改善箇所説明図

トラニオン式サスペンション

ズレ止め拡大

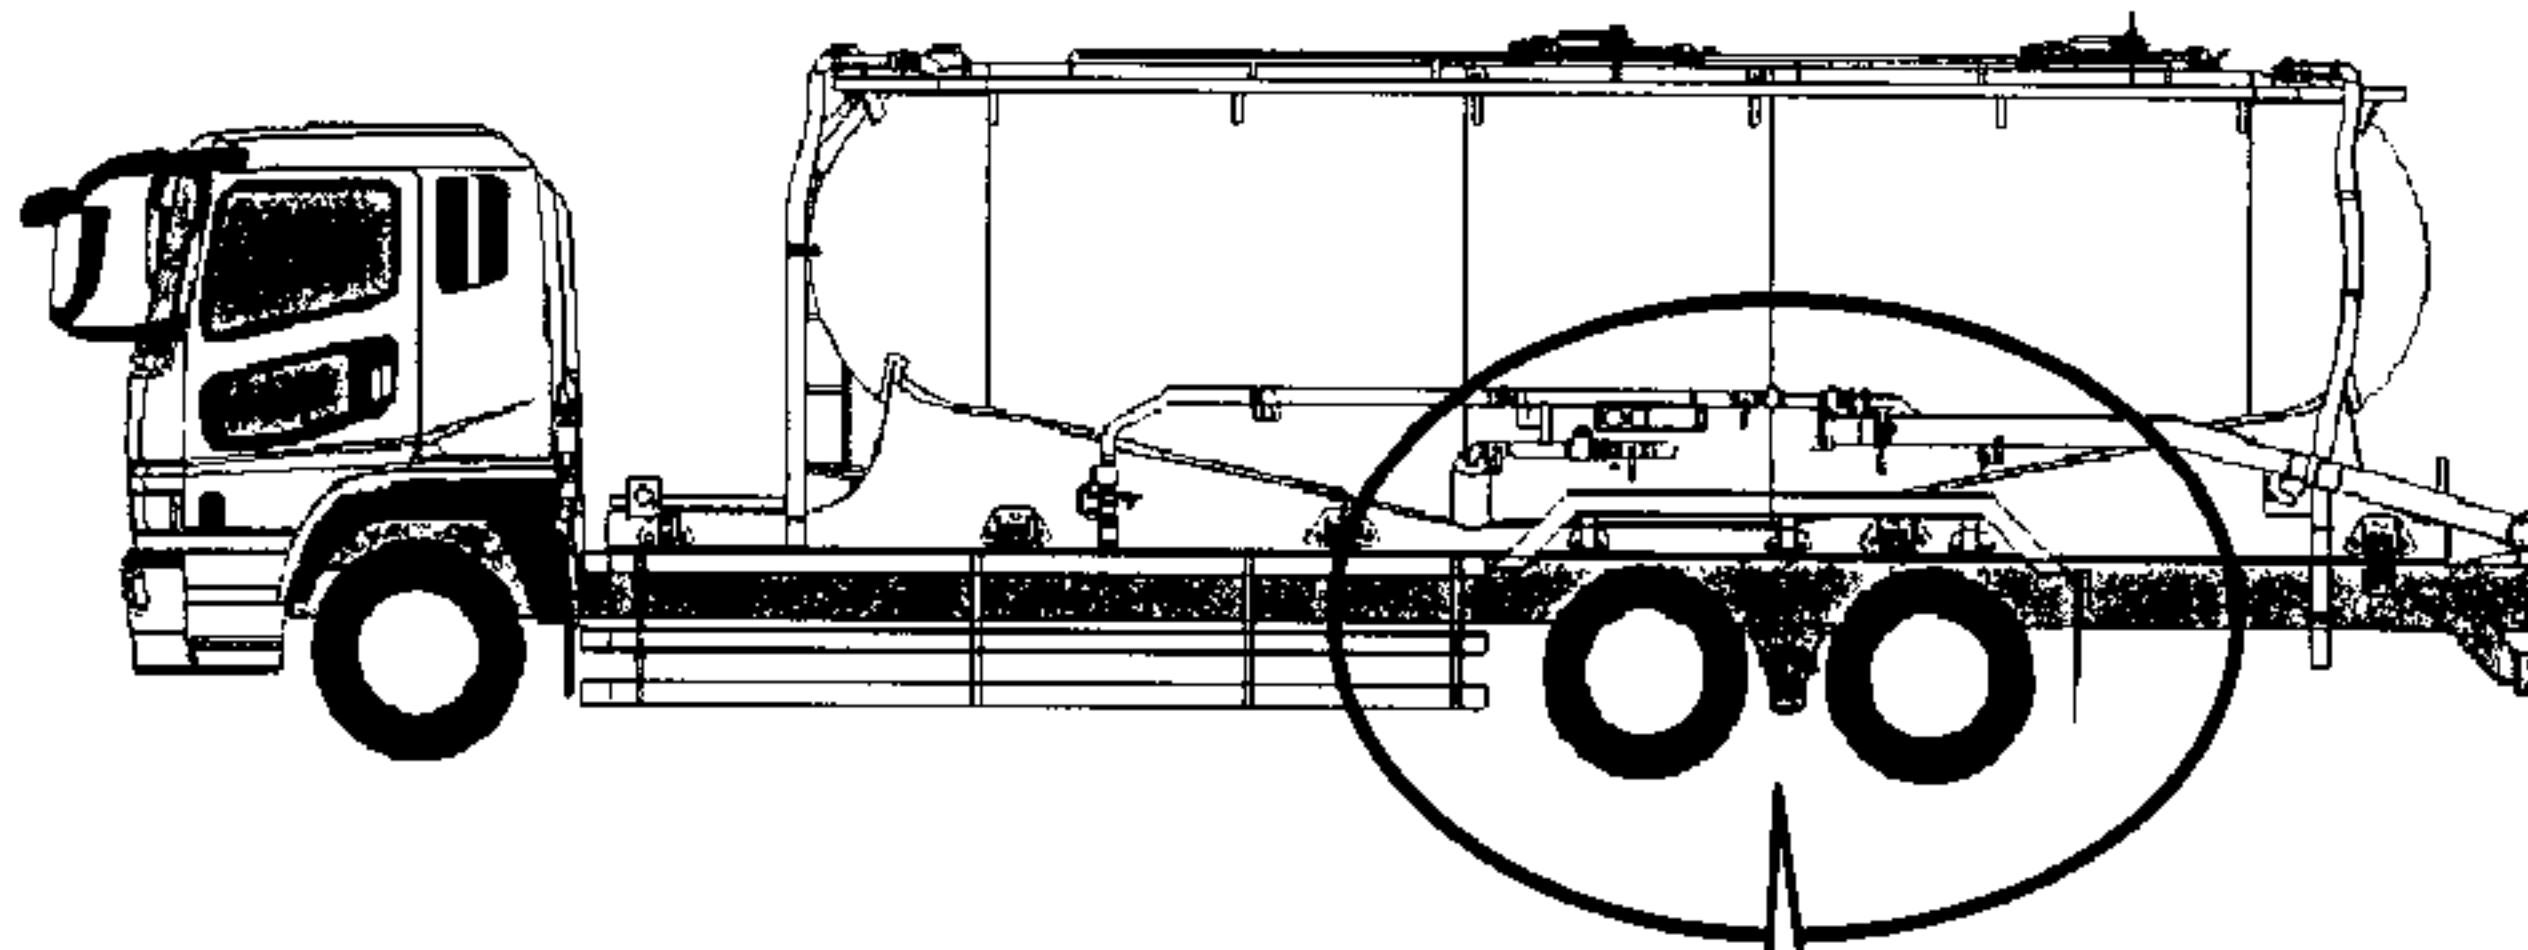
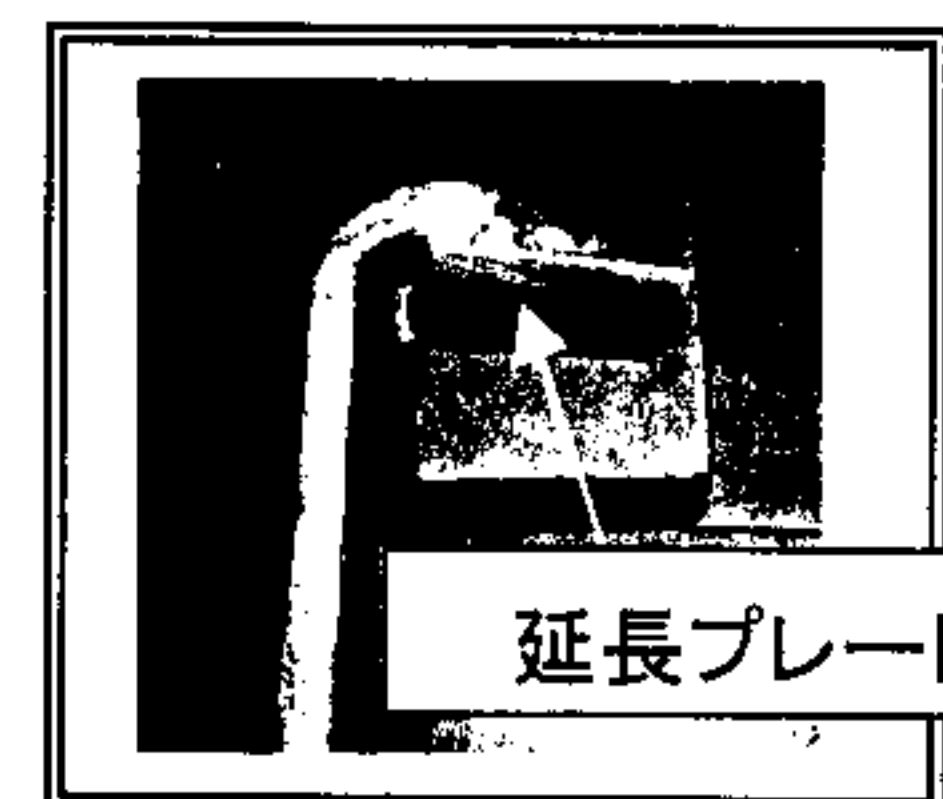
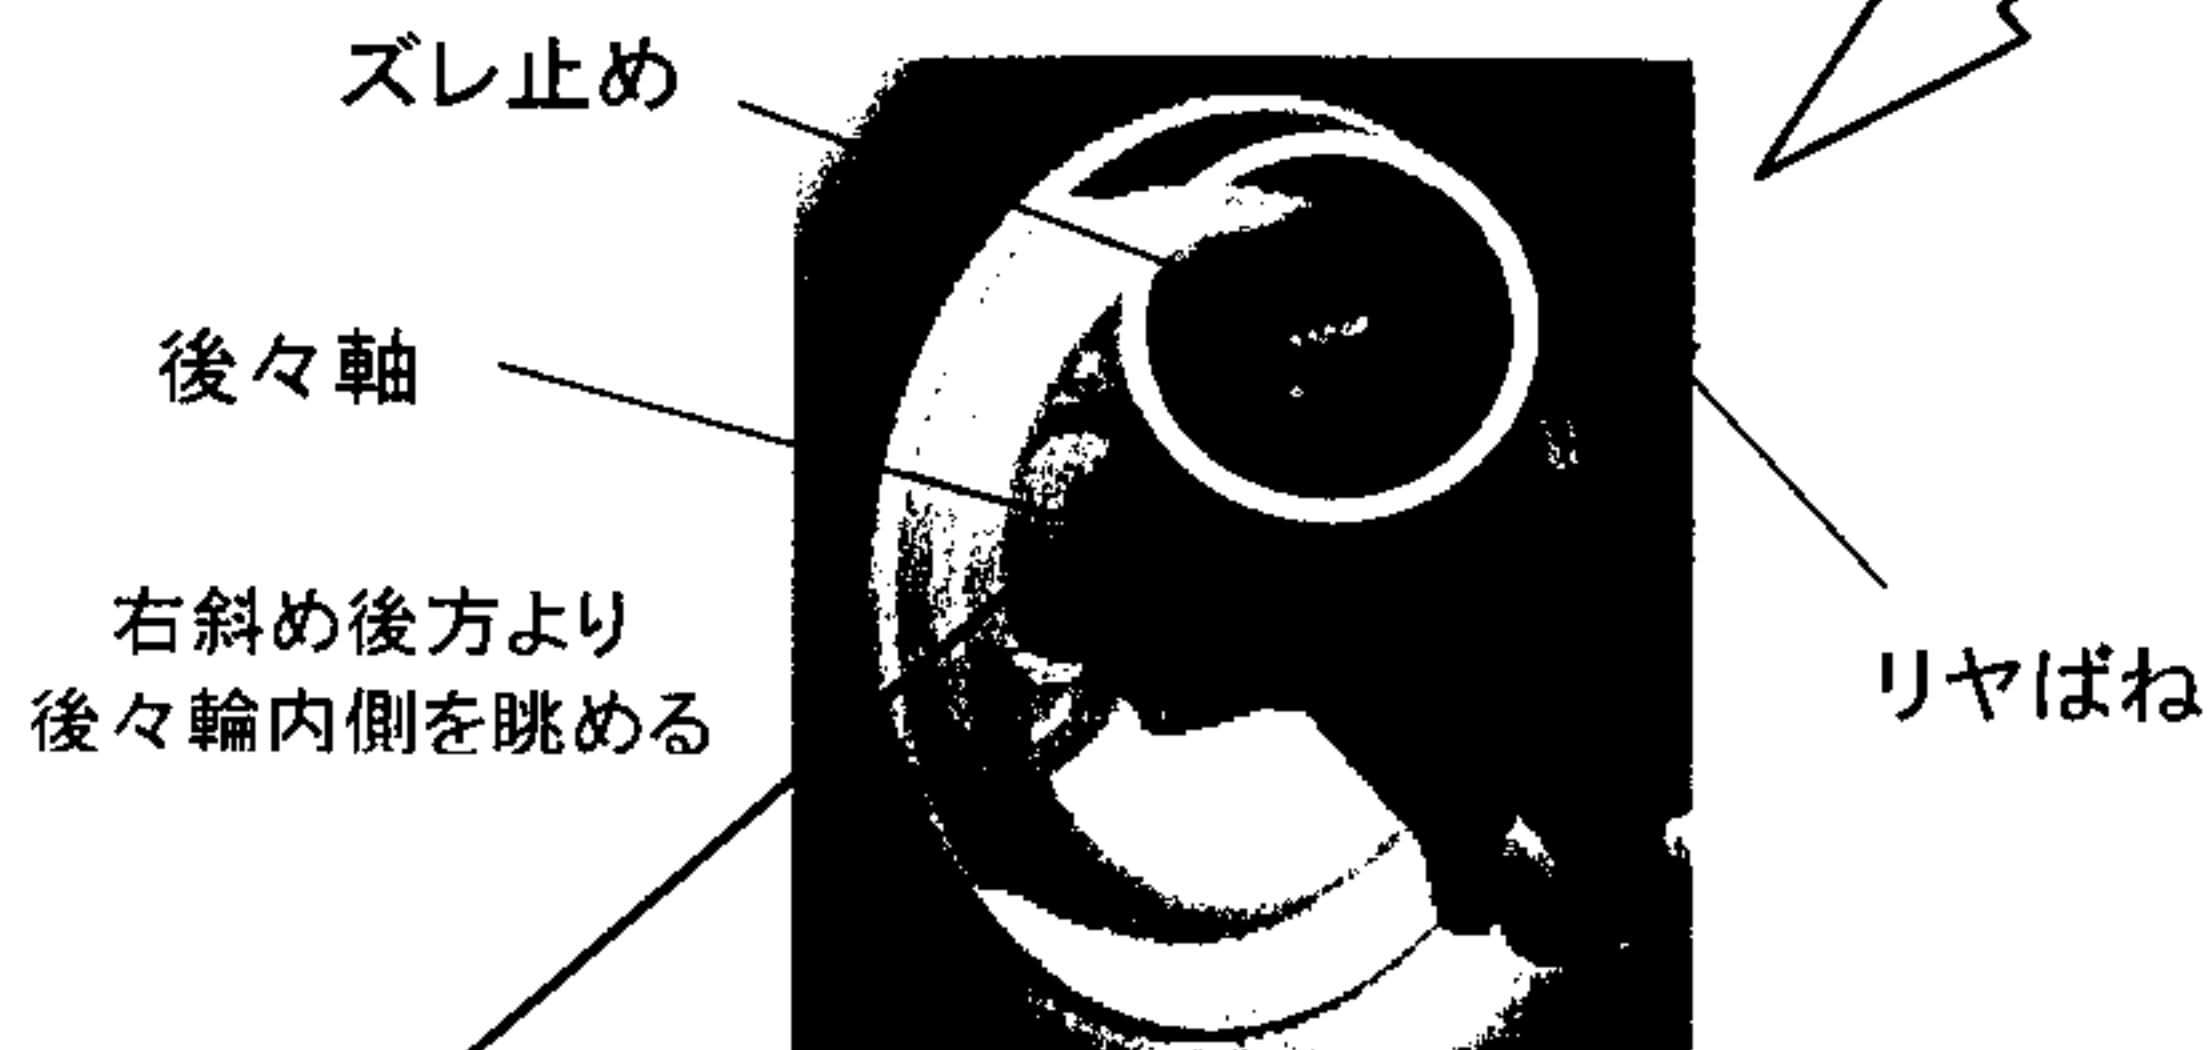
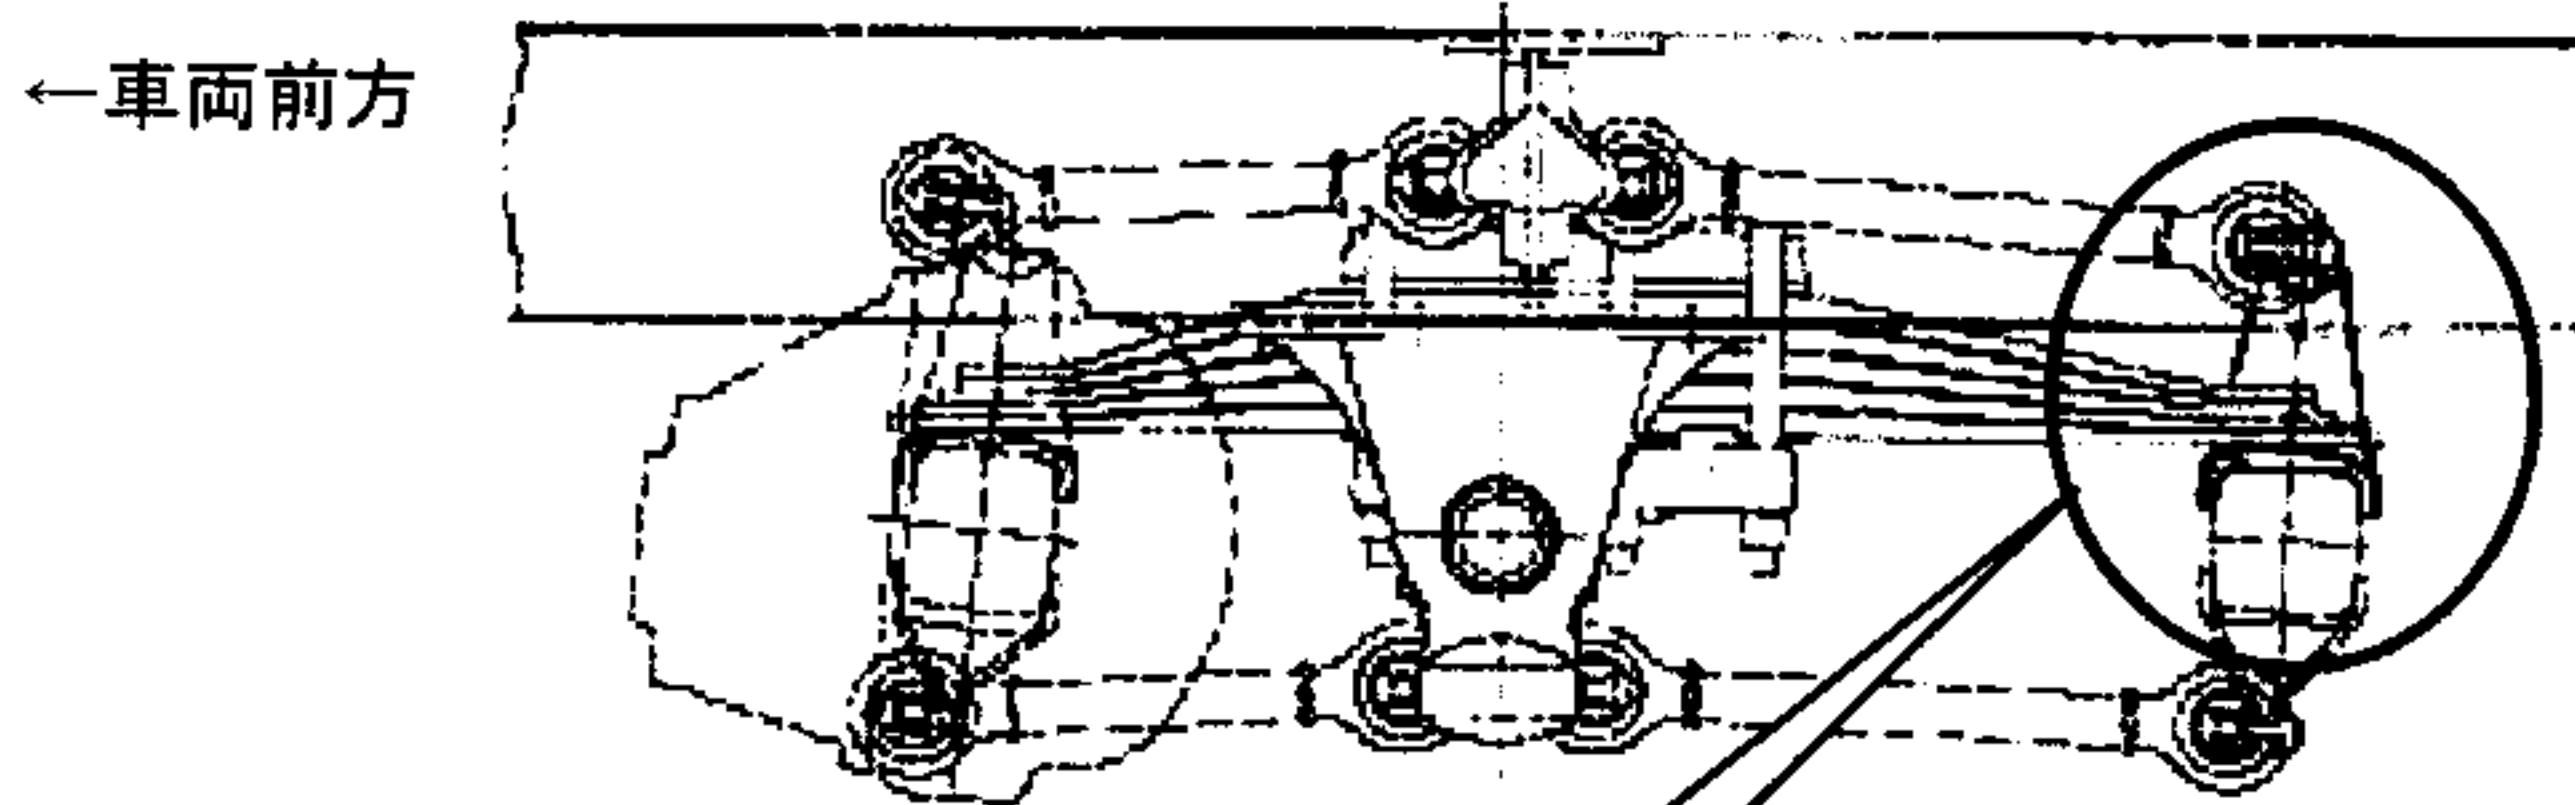
基準不適合箇所

後2軸トラックの後々軸（非駆動軸）においてリヤばねズレ止めの形状が不適切なため、高重心積載状態で急旋回を行った場合、リヤばねが当該ズレ止めから外れ、車両が傾き、最悪の場合、走行安定性が損なわれるおそれがある。

改善措置の内容

全車両、後々軸のズレ止め上部の爪に延長プレートを追加する。
